東通原子力発電所  
地質・地質構造に関する  
審査資料の修正について

2024年2月9日  
東北電力株式会社

## 過去審査資料の確認について

## 過去審査資料の修正内容

### 顕微鏡写真 拡大位置の修正

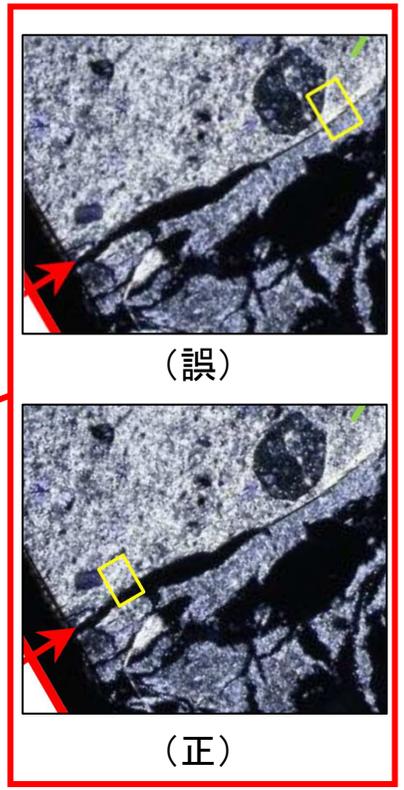
- f-1断層破碎部の組織観察のうち、顕微鏡写真の拡大位置を誤った位置に示していた。
- 顕微鏡写真の貼り間違いや観察結果の記載誤りはなかった。また、f-1断層の評価は、薄片観察だけでなく、他の断層との切り合い関係や鉱物脈との関係などから活動性を評価しており、評価に変わりはないことから、新規制基準への適合性に対する説明内容に影響は無い。

断面線表示範囲の誤りの修正

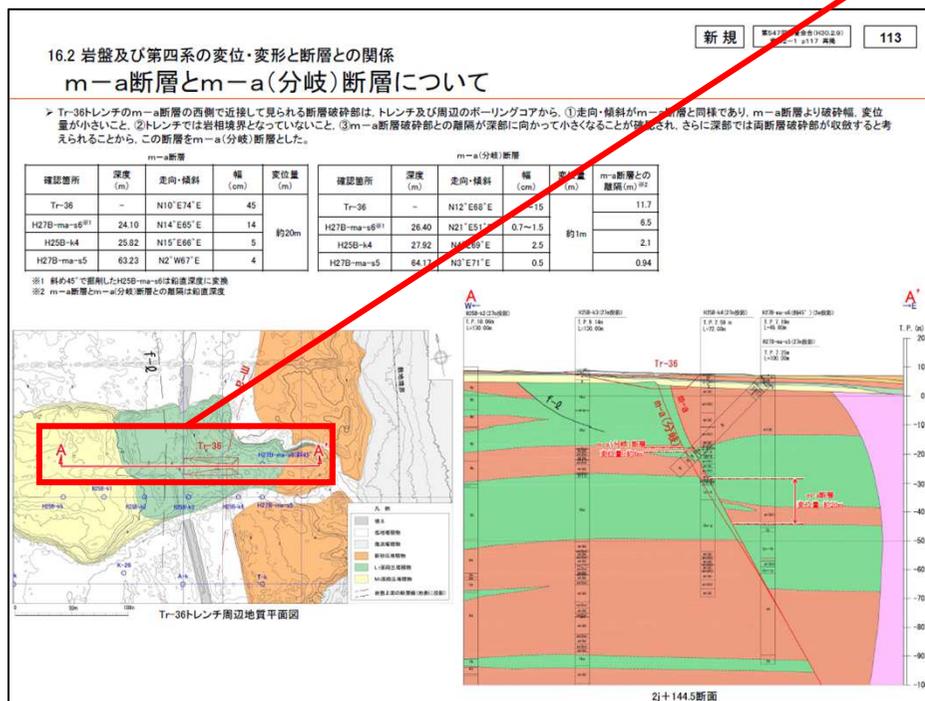
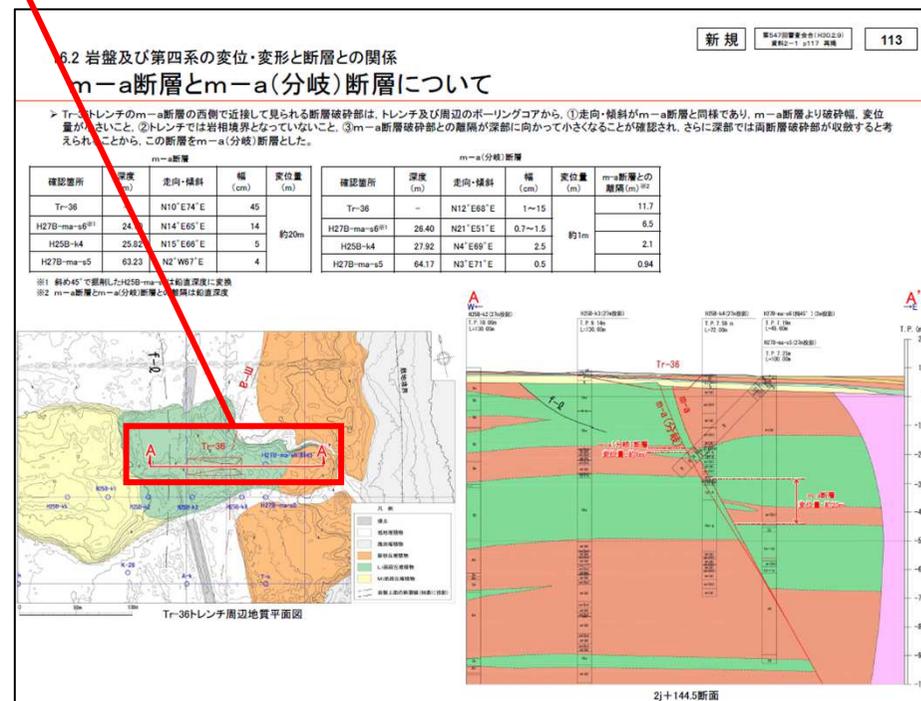
- m-a断層とm-a(分岐)断層の関係を示す断面図の断面線表示範囲を誤った範囲に示していた。
- 断面図は正しい表示範囲で作成されたものであり、m-a断層とm-a(分岐)断層の関係の評価は変わらないことから、新規基準への適合性に対する説明内容に影響は無い。

断層の新旧関係の  
矢印の修正

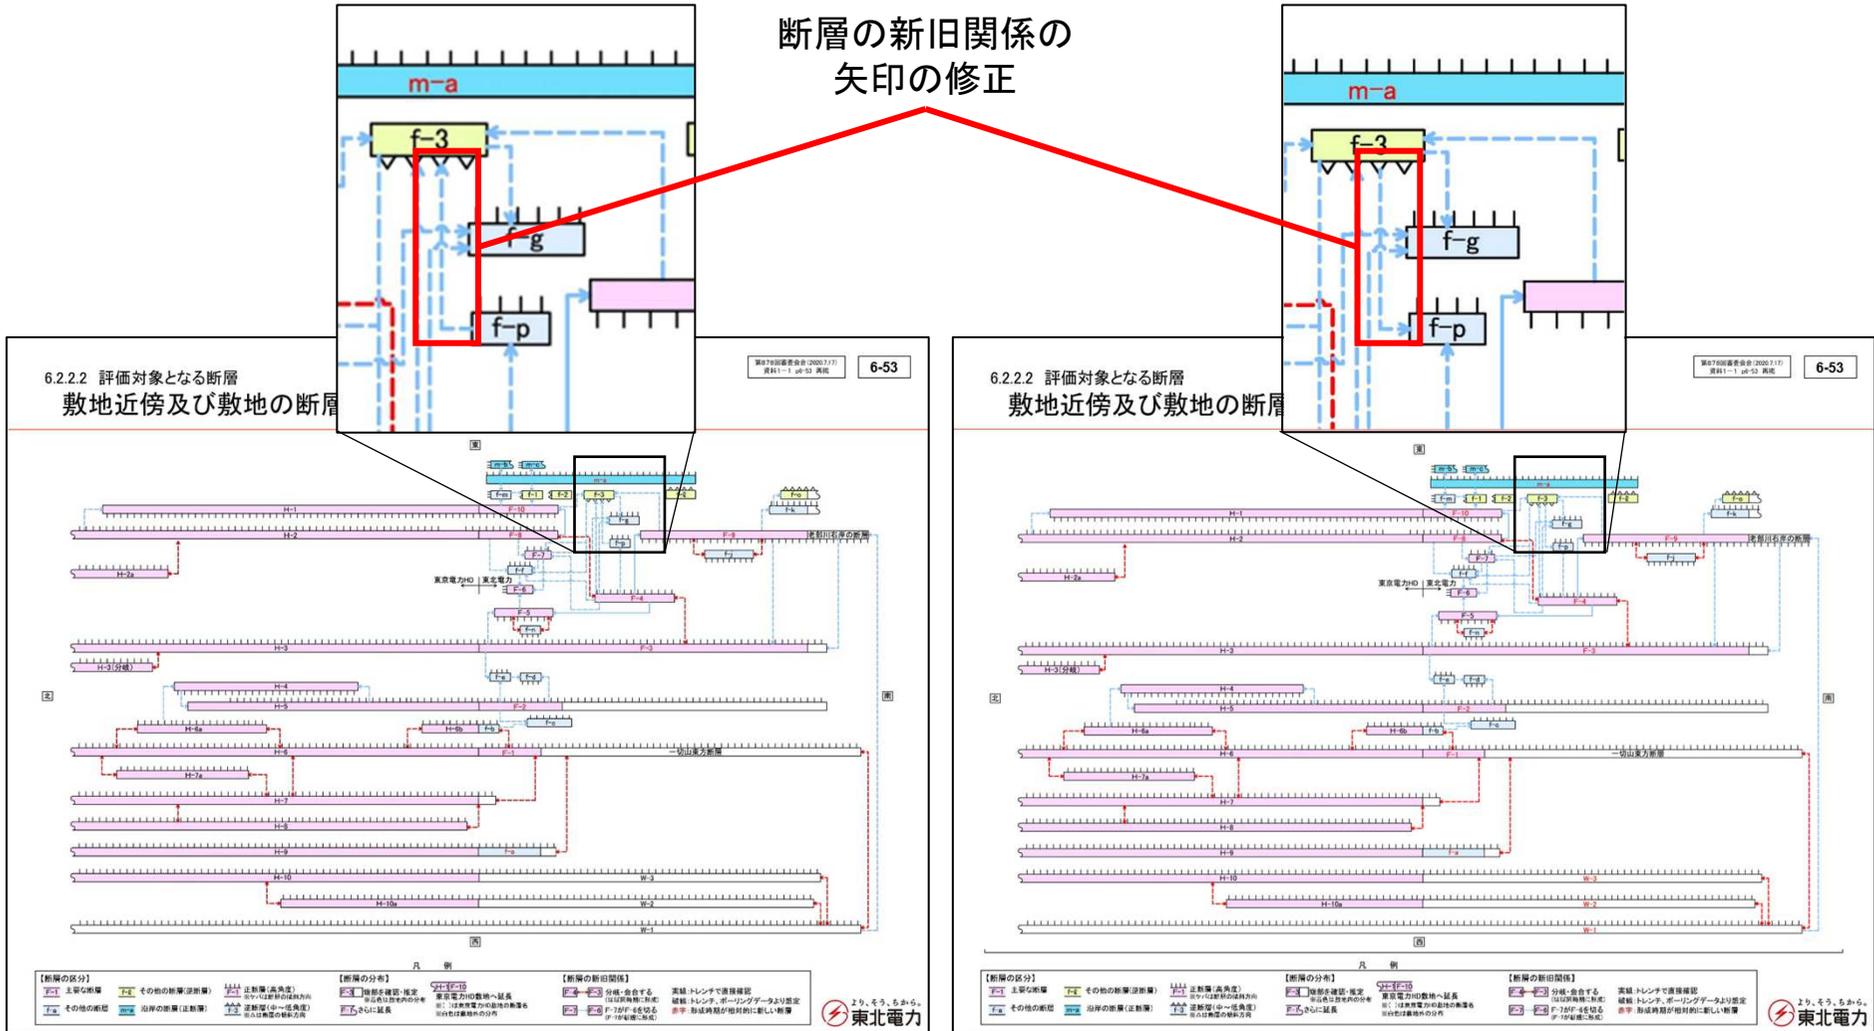
- 敷地近傍及び敷地の断層の新旧関係図のうち、f-3断層とf-p断層の新旧関係の矢印が、正しくはf-3断層がf-p断層を切るよう表現すべき箇所を、誤って逆(f-p断層がf-3断層を切る)に示していた。
- 地質構造図や地質断面図等の審査の判断に影響するデータは、f-3断層とf-p断層の正しい新旧関係(f-3断層がf-p断層を切る)を基に作成していることから、新規基準への適合性に対する説明内容に影響は無い。

表示範囲の誤りの修正

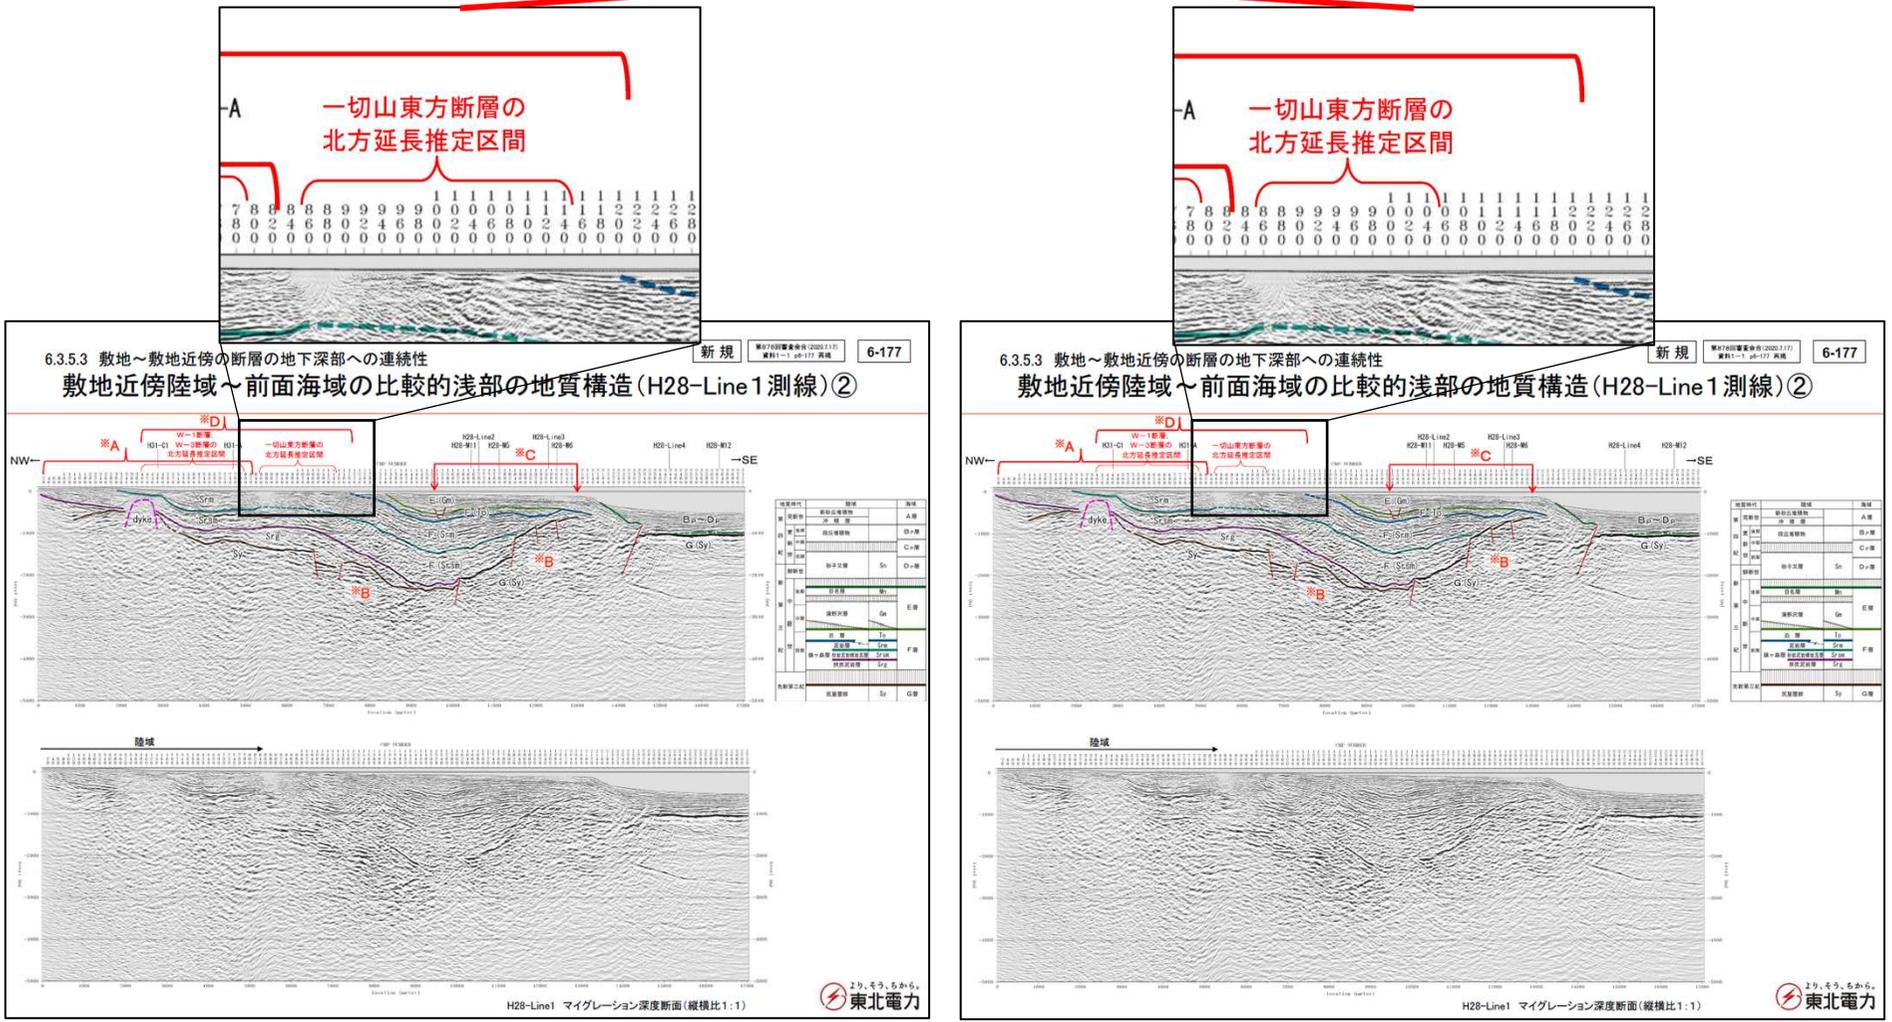
- 敷地近傍陸域～前面海域の比較的浅部の地質構造のうち、H28-Line1測線の一切山東方断層の北方延長推定区間を誤った範囲に示していた。
- 当該区間には一切山東方断層は延長していないことを示すものであり、評価は変わらないことから、新規制基準への適合性に対する説明内容に影響は無い。

測線の着色誤りの修正

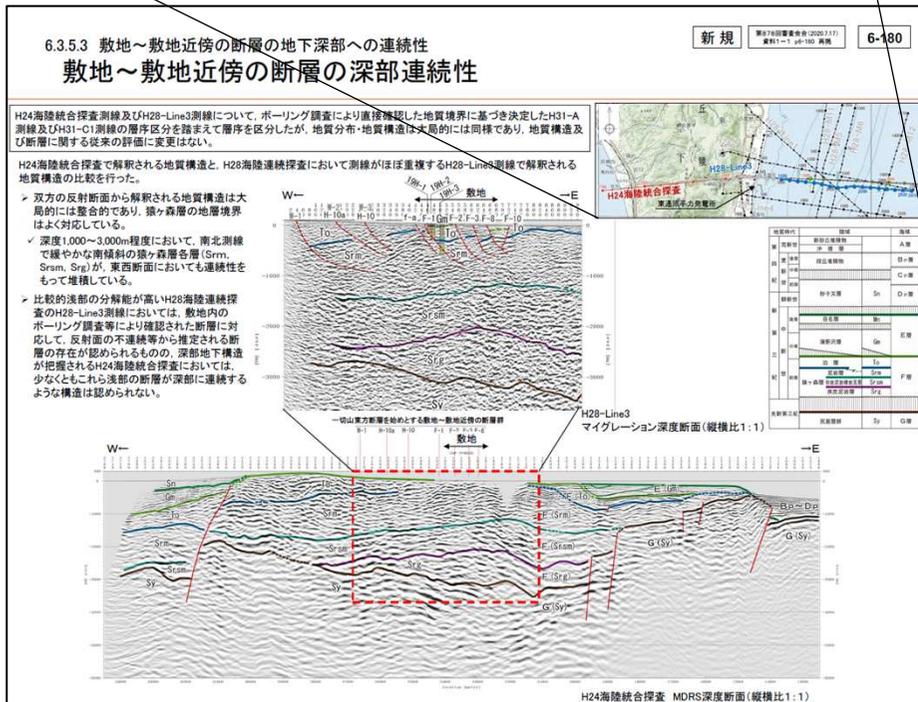
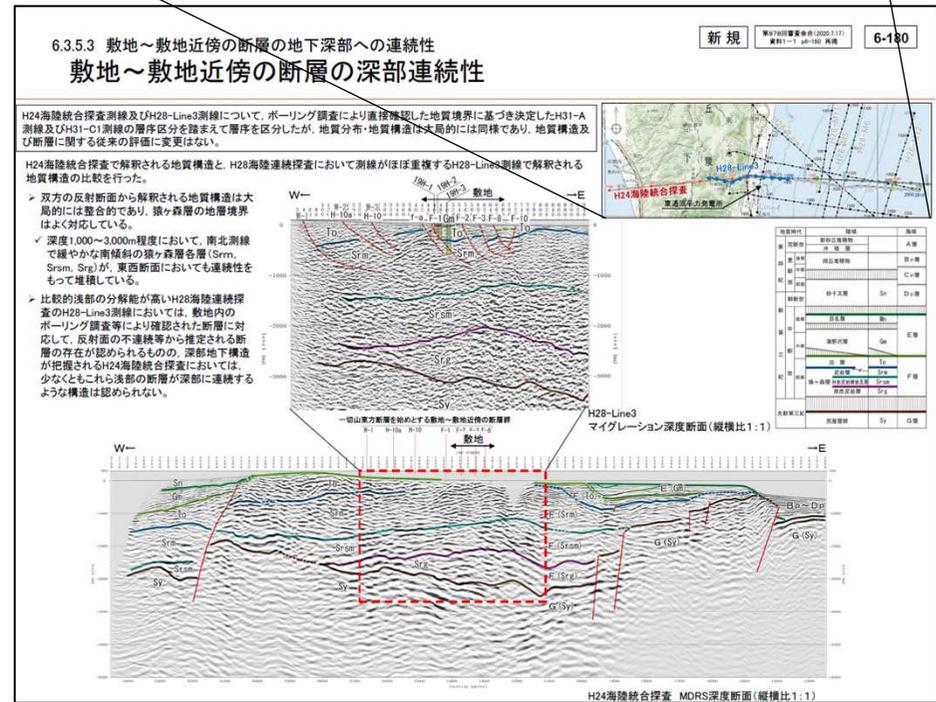
- 敷地～敷地近傍の断層の深部連続性を示す探査測線(H28-Line3)の測線位置図の着色を誤って表示していた。
- H28-Line3の断面図は正しい位置で示したものであり評価は変わらないことから、新規制基準への適合性に対する説明内容に影響は無い。

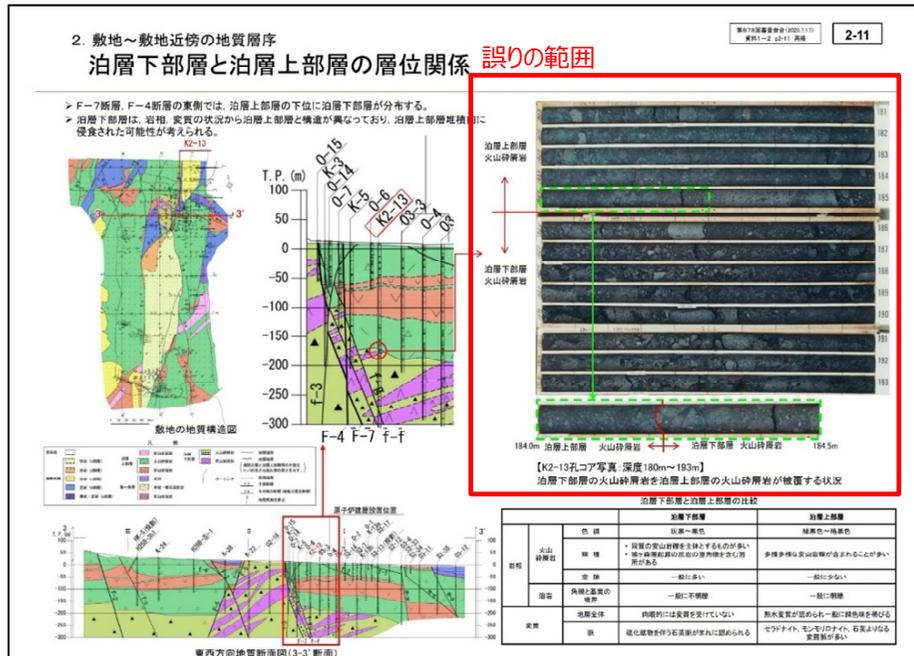
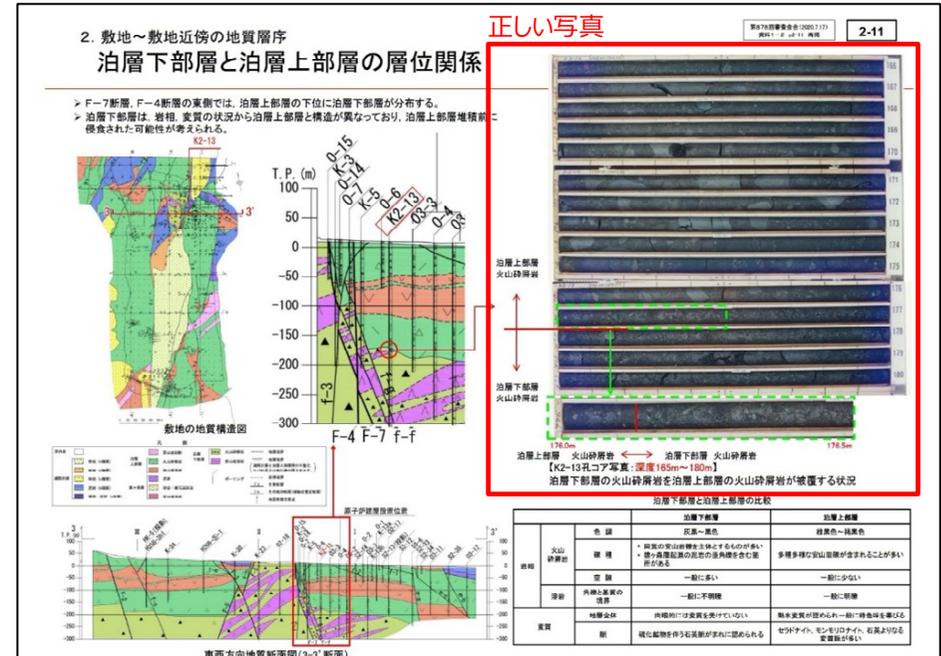
- 泊層下部層と泊層上部層の層位関係について、K2-13孔のコア写真を貼るべきところにO3-1孔のコア写真が貼られていた。
- 当該ページの地質構造図や地質断面図等の審査の判断に影響するデータは柱状図の情報に基づき作成することから、新規制基準への適合性に対する説明内容に影響は無い。

破碎部条線のローズダイアグラムの修正

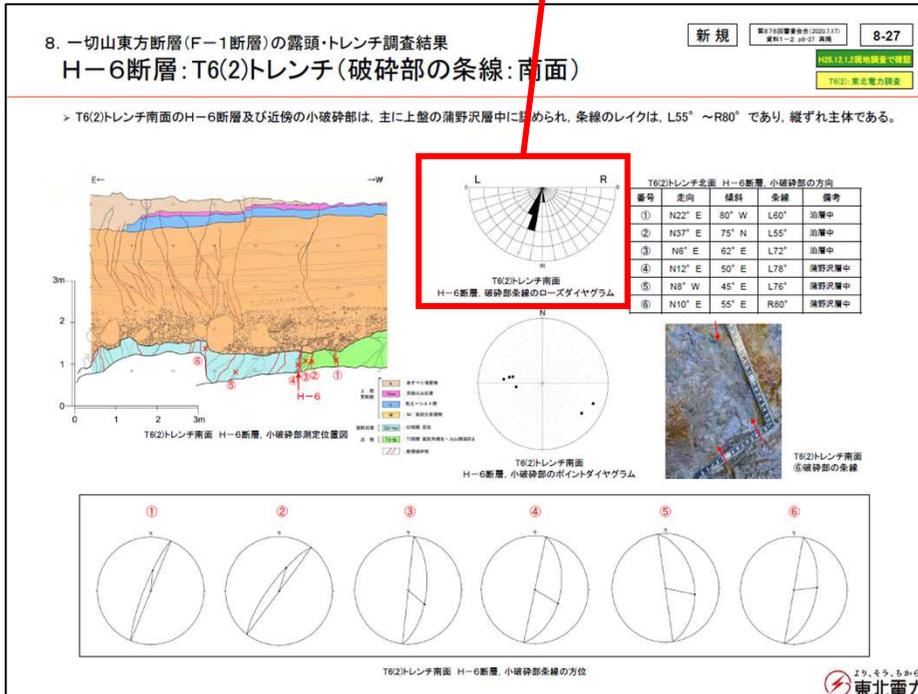
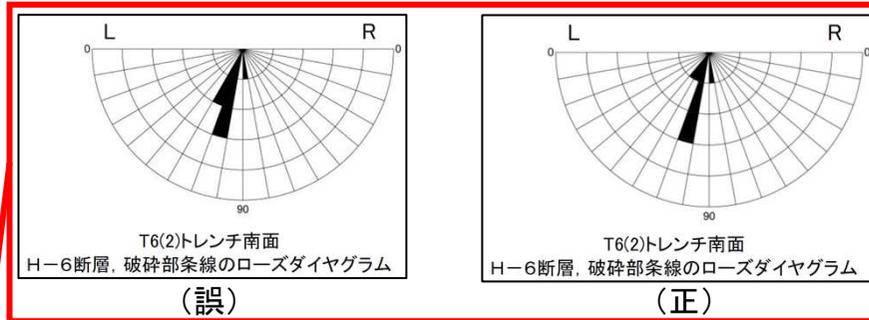
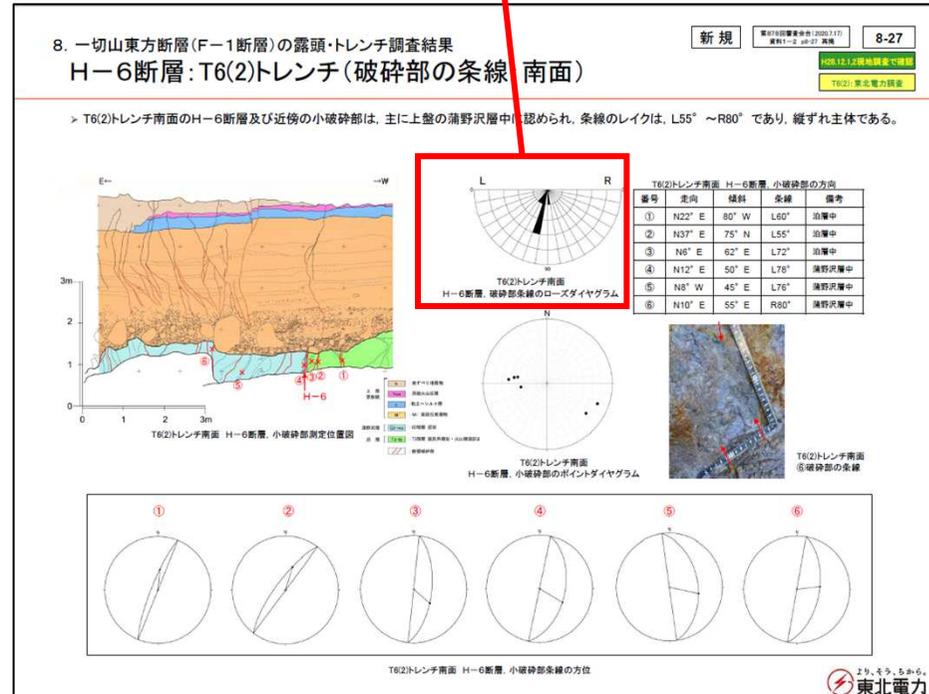
- 一切山東方断層(H-6断層)破碎部の条線方向を示すローズダイアグラムのうち、条線方向の傾向をローズダイアグラムで示す際、1箇所転記ミスをしていた。
- 破碎部の条線による変位方向の評価は、ローズダイアグラムではなく、数値を基に行っていること、また、左向き高角度の条線が卓越し、縦ずれ主体であるとの判断に変更はないことから、新規基準への適合性に対する説明内容に影響は無い。

写真上下反転の修正

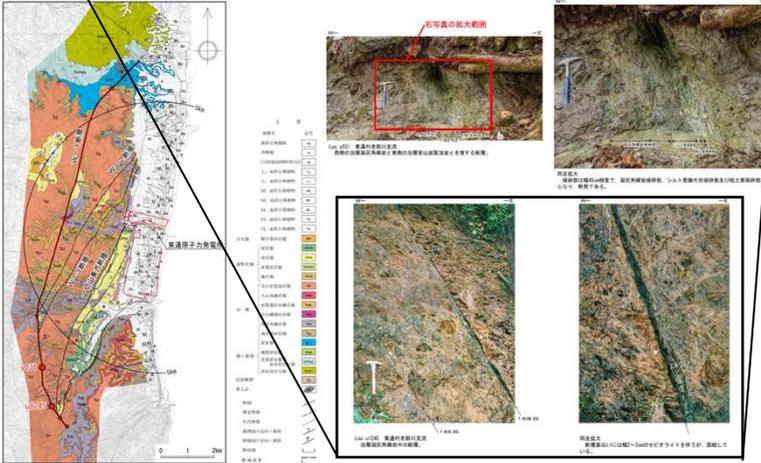
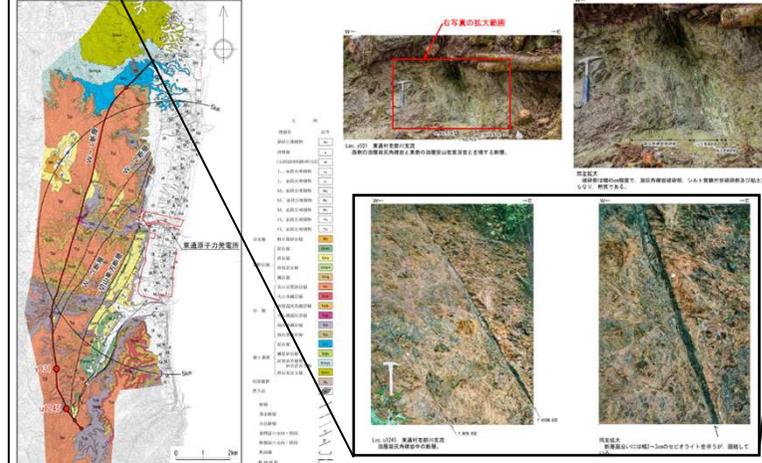
- 一切山東方断層西側の断層(W-1断層)の断層露頭の拡大写真を上下逆に貼り付けていた。
- 露頭写真は正しい位置で撮影されたものであり、露頭記載や走向・傾斜の情報は正しく記載されていた。
- 地質図等の審査の判断に影響するデータは、露頭記載や走向・傾斜の情報を基に作成することから、新規制基準への適合性に対する説明内容に影響は無い。
